我孫子市クリーンセンター整備事業に係る環境影響評価準備書
委員会及びその後に寄せられた質疑・意見に対する事業者の見解

令和元年 9 月 20 日提出
我孫子市

【No. 43 補足資料】

エリア1における土壤汚染状況調査及び土壤汚染詳細調査結果（詳細版）

図 1-1 第一種特定有害物質を対象とした土壤ガス調査地点

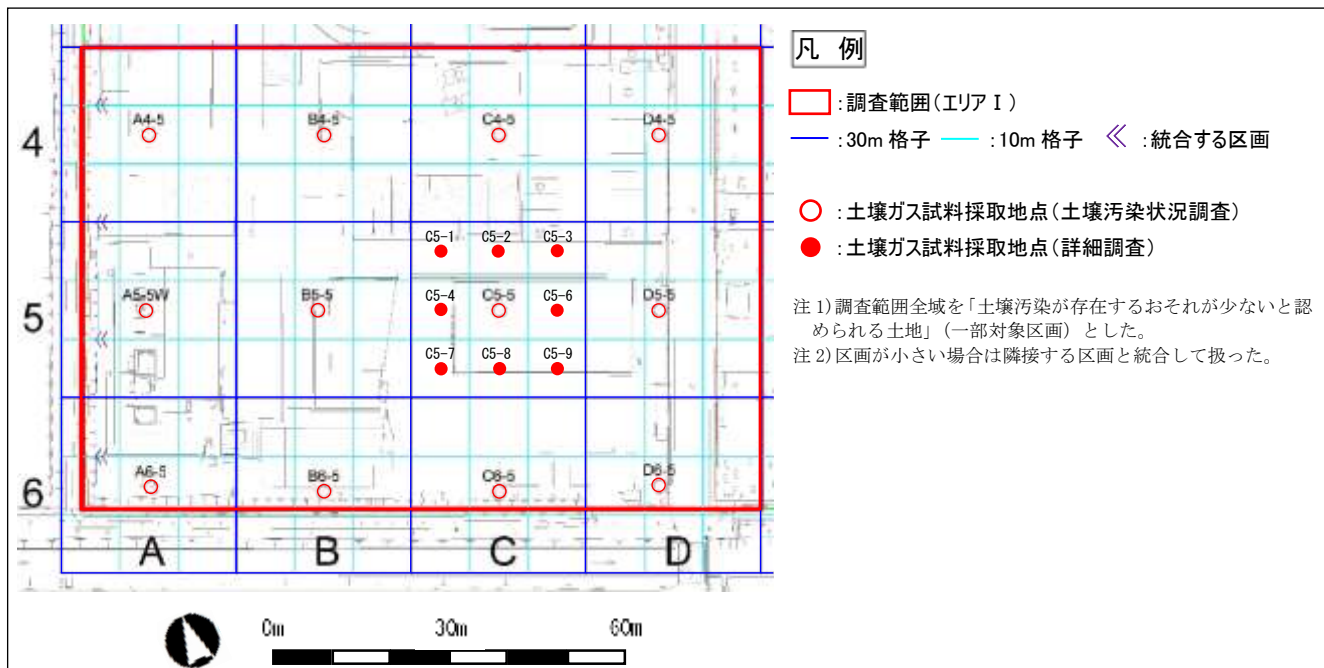
No.	項目	細目	質疑・意見の概要	事業者の見解
61	土壌	調査	<p>(8月16日委員会での質疑・意見)</p> <p>第一種特定有害物質を対象とした土壌調査において、C5-5区画で表層から深度3mまででテトラクロロエチレン及びトリクロロエチレンが検出されている。第一種特定有害物質が深度方向に浸透しやすい性質を持つことを踏まえると、地表面に近い深度でこれらが検出されたということは、これらの物質の取り扱いや廃棄等が比較的最近にあったのではないかと。また、これらについては土壌汚染対策を行うのか。</p>	<p>(8月16日委員会での回答)</p> <p>地歴調査では、調査範囲におけるテトラクロロエチレン及びトリクロロエチレンの取扱履歴、C5-5区画周辺における廃棄物の投棄等の履歴は確認されていません。土壌ガス濃度の検出を踏まえ施設職員らを対象に改めて取扱履歴等の聞き取り調査を行いました。履歴は判明せず、土壌ガス濃度が検出された原因は不明です。</p> <p>また、これらの物質について、検出はされていますが、汚染状態に関する基準に適合していることから、土壌汚染はないと評価しています。したがって、土壌汚染対策を行う予定はありません。</p>
62	土壌	調査	<p>(8月16日委員会での質疑・意見)</p> <p>地歴調査の結果、エリアIにおいて廃棄物が埋設された履歴があるとのことだが、準備書に示された柱状図からは、廃棄物が埋設された状況は確認できない。</p>	<p>(8月16日委員会での回答)</p> <p>地歴調査の結果、調査範囲の一部で一般廃棄物を埋設した履歴が確認されています。ただし、その後、埋設した一般廃棄物を掘削して搬出処分し、新たに土壌を埋め戻した履歴も確認されています。しかし、30年以上前の工事であり、その当時の状況を正確に把握することはできず、埋め戻した土壌の性状や埋設した一般廃棄物を全量搬出処分したかも不明確です。なお、埋め戻した土壌に有害物質が含まれていた可能性もあります。</p> <p>土壌汚染状況調査におけるボーリングコア観察の結果では、紙ごみや釘等が多少確認される地点はありましたが、基本的に土壌であり、廃棄物層は確認されませんでした。</p>

第一種特定有害物質については、土壤ガス調査を行いました。調査地点は図 1-1 に示すとおり 12 地点としました。

その結果、1 地点 (C5-5) においてテトラクロロエチレン及びトリクロロエチレンが検出されました (表 1-1)。

C5-5 において土壤ガス濃度が検出されたため、詳細調査として 30m 格子内の他の 8 つの単位区画 (C5-1~C5-4、C5-6~C5-9) で土壤ガス調査を行いました。その結果、1 区画 (C5-6) でテトラクロロエチレンの土壤ガス濃度が検出されました (表 1-2)。この C5-5 及び C5-6 うち、相対的に濃度の高い 1 区画 (C5-5) で深度 10m のボーリングを実施し、土壤・地下水調査を行った結果、土壤、地下水のいずれも汚染状態に関する基準に適合していました (表 1-3、表 1-4)。

図2-1 第二種特定有害物質を対象とした土壌調査地点（表層）

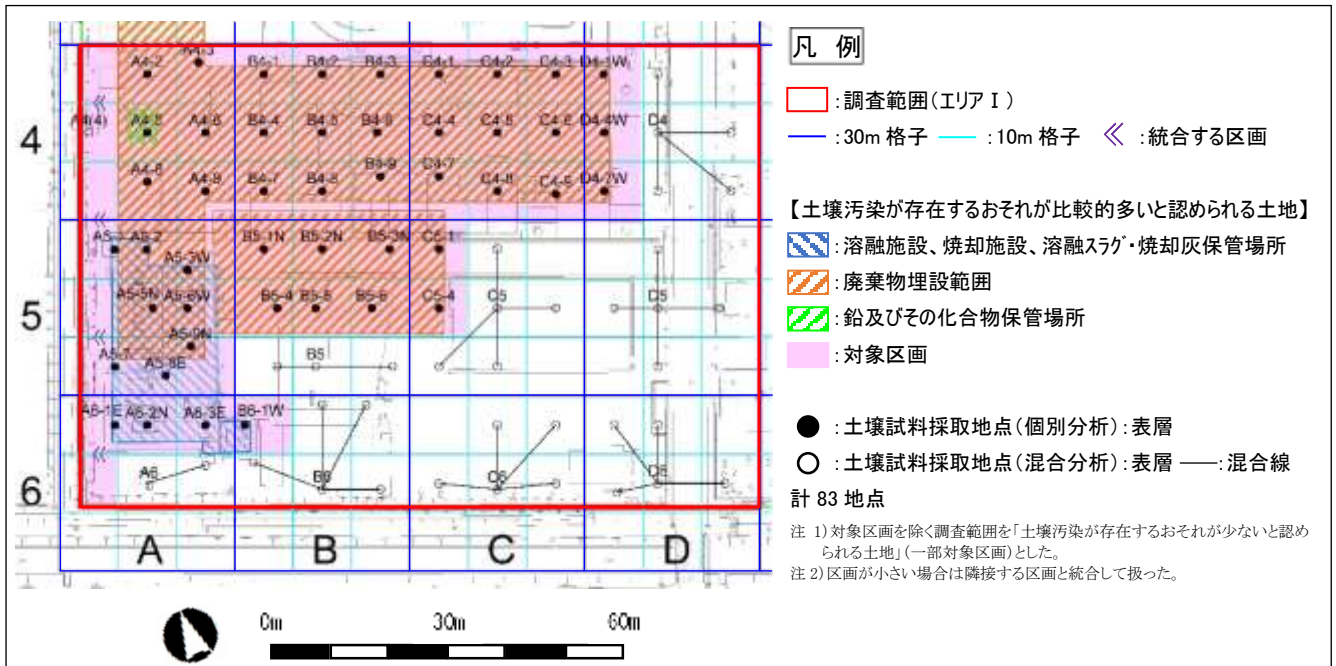
57	土壌	調査	(8月16日委員会での質疑・意見) 表層土壌を対象とした土壌含有量試験において、A6-6は350mg/kg、C4-8は220mg/kgの鉛及びその化合物が検出されているが、これらの地点では土壌溶出量試験を実施していないのか。 また、この基準超過については、自然由来と考えるのか、または、人為由来と考えるのか。	(8月16日委員会での回答) これらの地点では土壌溶出量試験も実施しており、その結果はそれぞれ補足資料表2-1(2)、表2-1(4)に示す通りです。なお、A6-6区画は、隣接するA6-5区画とともに地歴調査の結果に基づき、「土壌汚染が存在するおそれが少ないと認められる土地」に分類されたため、両区画について資料を混合して土壌溶出量試験を実施しました。その結果、土壌溶出量基準に適合したため、2区画とも土壌汚染がない土地と判断しました。 基準超過については、鉛及びその化合物を取り扱った可能性があること、これらの地点の土壌含有量が自然的原因の範囲の目安値とされる140mg/kgを超過していることから、人為的な原因による基準超過であると考えます。

No.	項目	細目	質疑・意見の概要	事業者の見解
58	土壌	調査	<p>(8月16日委員会での質疑・意見)</p> <p>A6-6は基準超過が確認された表層では、「土壌汚染が存在するおそれが比較的多いと認められる土地」に区分されていないことが、疑問である。</p> <p>基準超過の原因をヒアリング等によって調査する必要がある。それでも原因が不明であれば、究明には至らなかったことを明確にした方がよい。</p>	<p>(8月16日委員会での回答)</p> <p>地歴調査の結果を基に、土壌汚染のおそれの区分を行い、土壌汚染状況調査の調査地点を設定しています。その結果、基準を超過した地点については、A6-6に限らず、改めて取扱履歴等についてヒアリング調査を実施しましたが、基準超過物質の取り扱いについて、心当たりはないとの回答を得ており、基準超過の原因は不明です。</p> <p>(8月16日委員会での回答の追加回答)</p> <p>基準超過の原因究明に至らなかった旨を評価書に記載します。</p>
59	土壌	調査	<p>(8月16日委員会での質疑・意見)</p> <p>第一種特定有害物質を対象とした土壌ガス調査の調査地点が30m格子毎に1地点ずつ設定されているが、このような調査で30m格子全体を評価できるのか。</p> <p>土壌ガス濃度が検出されなかった単位区画に土壌汚染がある可能性もあるのではないか。</p>	<p>(8月16日委員会での回答)</p> <p>本調査は、土壌汚染対策法に基づいて調査を実施しています。第一種特定有害物質を対象とした土壌ガス調査地点は、地歴調査の結果から調査範囲（エリアI）を「土壌汚染の存在するおそれが少ないと認められる土地」に分類したうえで、土壌汚染対策法で定められているとおり30m格子の中心1地点に設定しました。その結果、土壌ガス濃度が確認されなかった場合、土壌汚染対策法の上では当該30m格子全体が土壌汚染のない土地と評価されます。</p>
60	土壌	調査、予測・評価	<p>(8月16日委員会での質疑・意見)</p> <p>土壌汚染対策法に基づく調査が行われたことは理解したが、その方法は合理的とは言えないのではないか。</p> <p>結論として、問題がない、安全であると判断するのであれば、専門家でなくとも理解できるように、その根拠を示すべきである。</p>	<p>(8月16日委員会の追加回答)</p> <p>本調査は土壌汚染対策法に基づいて実施しており、法に定められた方法では調査範囲（エリアI）の土壌汚染の状況は把握できているものと考えます。</p> <p>また、既に確認されている調査範囲（エリアI）の基準超過地点の土壌は法・ガイドラインに基づき適正に処理するとともに、調査範囲（エリアI）以外においても法に基づく調査を実施し、必要に応じて適切な対応措置を行う等の環境保全措置を講じる計画です。なお、追加調査として地下水流向の上流側・下流側の境界付近に位置する地下水位観測孔G1・G2（準備書7-139、140ページ参照）において地下水質を測定し、対象事業実施区域およびその周辺の現況把握も実施します。</p>

調査の結果、4 地点（A5-3W、A5-8W、B5-6、C4-9）で砒素及びその化合物（土壤溶出量）、1 地点（B4-8）で鉛及びその化合物（土壤溶出量）、2 地点（A6-6：3 層、C4-8）で鉛及びその化合物（土壤含有量）、3 地点（A6-1E、A6-6、B4-3）でふっ素及びその化合物（土壤溶出量）の基準超過が確認され（表 2-1～表 2-3）、調査地点の重複を踏まえると合計 9 区画（A5-3、A5-8、A6-1、A6-6、B4-3、B4-8、B5-6、C4-8、C4-9）が基準超過となりました。なお、A6-6 は、A6-5 及び A6-6 地点を 2 地点混合（A6）して分析した際、基準超過が確認されたため、試料を地点毎に分けて改めて分析した結果、A6-6 で基準超過が確認されました（表 2-1(4)参照）。
